NEUE AUSFÜHRUNG FÜR ALTE AB-NR.-MOTOR-NR./TEILE-NR.

DIETZ motoren

Fremdbelüftung Standardausführung
 Dem 0116 000834
 Umbau

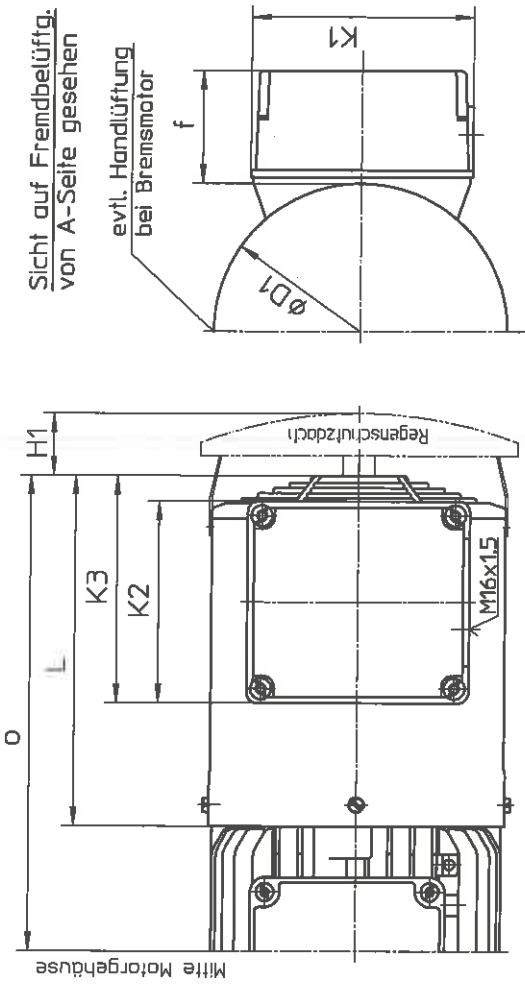
= Seitherige Fremdbelüftung ist nicht mehr lieferbar!
 Bei dieser Ausführung betrug das Maß **66** mm
 D.h.: mit der neuen Fremdbelüftung Zeilen-Nr. **14**
 wird der Motor **66** mm kürzer/länger
